**MRAe**

### **Avis délibéré**

**Mise en compatibilité du plan local d'urbanisme (PLU)  
de la commune de Vernon dans le cadre d'une déclaration de  
projet relative à l'installation d'une  
centrale photovoltaïque au sol sur le site de l'ancienne  
décharge des Bourdines (27)**

N° MRAe 2023-5147

Extrait du plan de zonage du PLU actuel et modifié (source : additif rapport de présentation, p. 8)

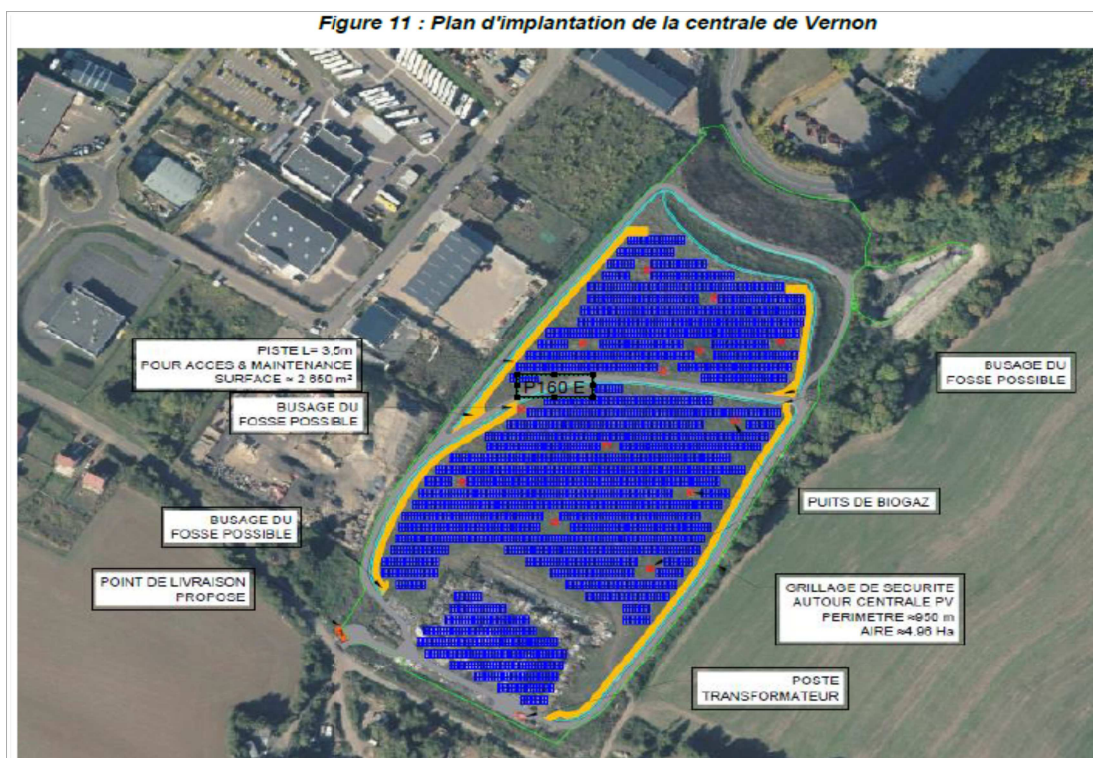
La mise en compatibilité du PLU délimite, sur le plan de zonage, le nouveau secteur Nd et, à l'intérieur de celui-ci, le périmètre du Stecal. Elle y fait figurer également les deux écrans végétaux à créer au nord et au sud-est du Stecal. L'autorité environnementale observe que, si l'EBC situé au nord-est est majoritairement laissé en dehors du Stecal, une partie de cet espace boisé classé est néanmoins incluse dans le secteur Nd, sans que cette délimitation soit expliquée, ni que ses effets potentiels soient analysés.

**L'autorité environnementale recommande de justifier l'inclusion dans le secteur Nd d'une partie de l'espace boisé classé situé au nord-est du site et d'en évaluer les effets potentiels. Elle recommande également de compléter le rapport de présentation par une analyse des fonctionnalités écologiques liées notamment aux qualités fourragères et mellifères de la prairie de fauche et de conditionner, dans le règlement du PLU mis en compatibilité, la réalisation du projet à leur maintien, voire à leur valorisation.**

**Plan de localisation des mesures paysagères envisagées (source : compléments en réponse à la CDNPS, p. 4)**

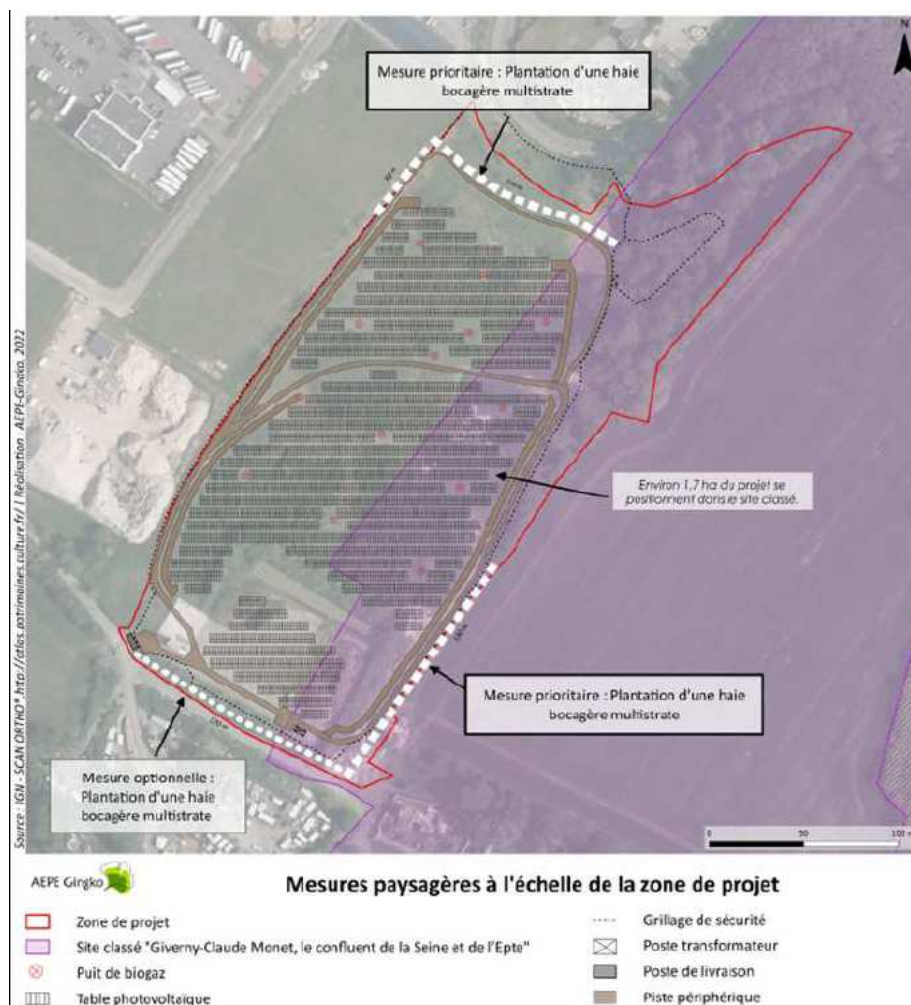
L'autorité environnementale note que les écrans végétaux à créer tels que prévus dans le projet de MEC du PLU ne représentent qu'une partie du linéaire envisagé au titre des mesures paysagères du projet (cf plan ci-dessus), sans tenir compte des mesures de plantation d'une haie au sud du secteur (mesure dite optionnelle) et d'une autre haie au nord-ouest (pourtant identifiée comme mesure prioritaire). Or, l'autorité environnementale, dans son avis sur le projet, avait recommandé de renforcer les mesures paysagères au regard des covisibilités résiduelles en particulier depuis le sud, et l'autorisation ministérielle au titre des sites classés du 27 décembre 2023 prescrit également un traitement de ces covisibilités, notamment sous la forme d'une bande plantée de dix mètres de large sur toute la longueur de la parcelle à l'ouest.

***L'autorité environnementale recommande de renforcer les mesures de protection et d'insertion paysagères prévues par la mise en compatibilité du PLU en tenant compte de l'ensemble des mesures envisagées au titre du projet de centrale photovoltaïque et des covisibilités résiduelles au sud et à l'ouest du secteur concerné. Elle recommande également de compléter l'évaluation environnementale par une présentation visuelle des aménagements paysagers prévus par le projet de PLU.***
